Wensen van OGK ivm verankeringspunten Gymtoestellen

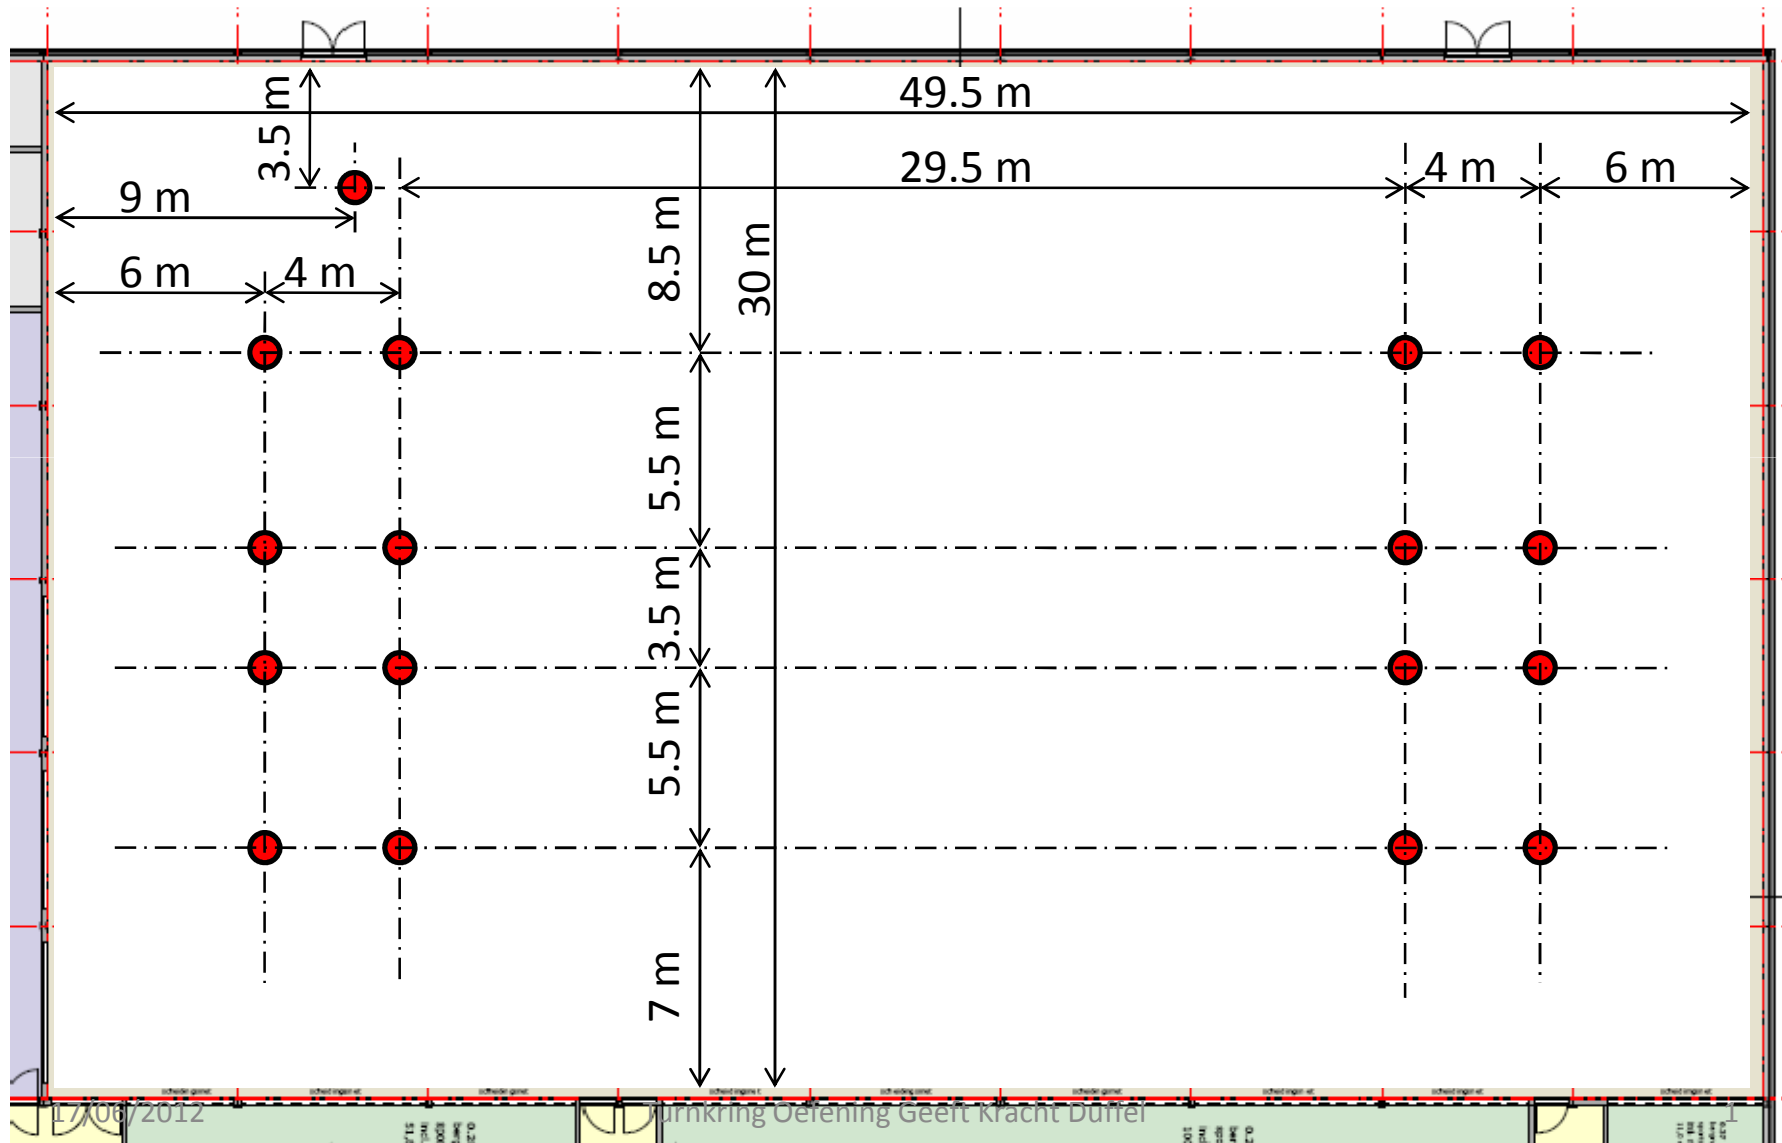
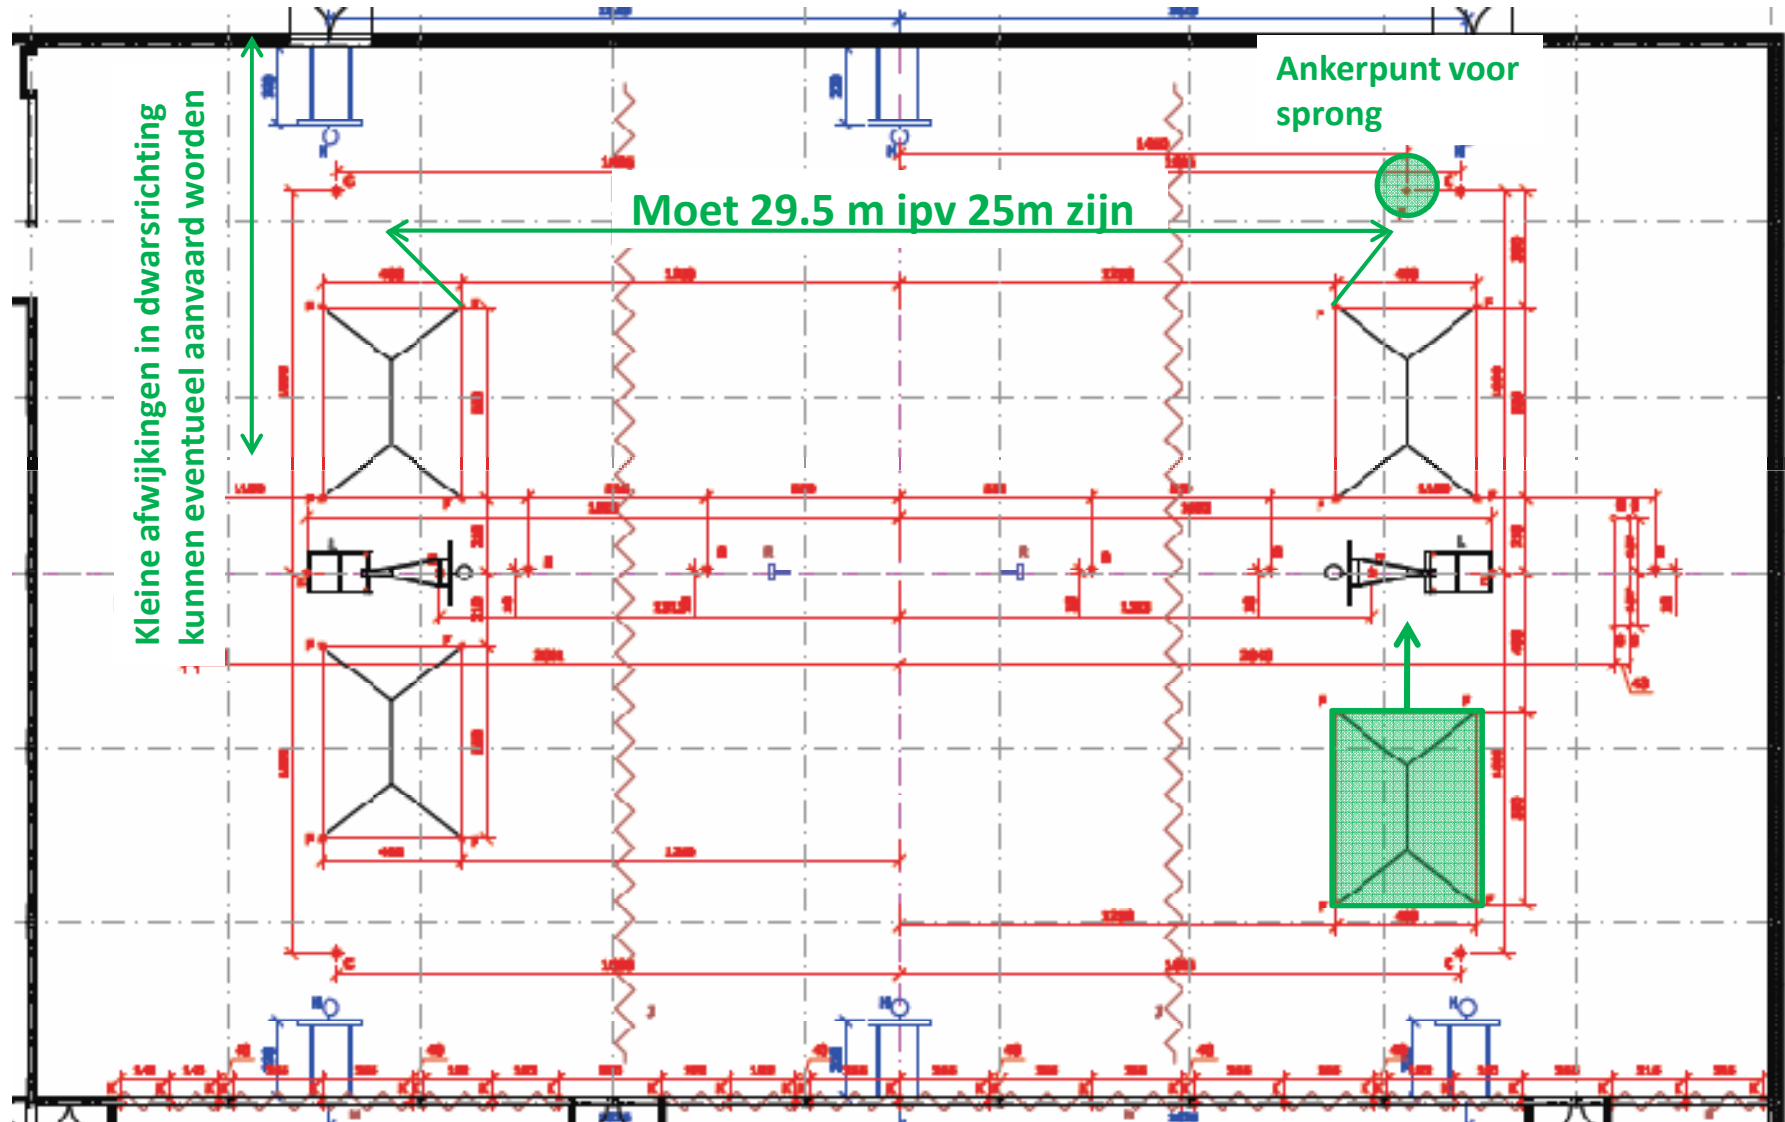
1. Symmetrisch in langsrichting met voldoende ruimte in het midden. Voorstel: ongeveer 29.5m centrale tussenafstand. Dit om de olympische vloer in het midden te kunnen leggen.
2. De verankeringen rechts-vooraan staan dicht bij de bergingen getekend. Waarom? Liever meer naar het midden.
3. De dwarsposities zijn nogal ruim genomen. Achteraan moet er een opstelling voor de sprong mogelijk zijn. Vooraan moet er plaats zijn voor het publiek.
4. De verankering van de sprong staat rechts getekend i.p.v. links. Als het niet anders kan mag dat blijven.
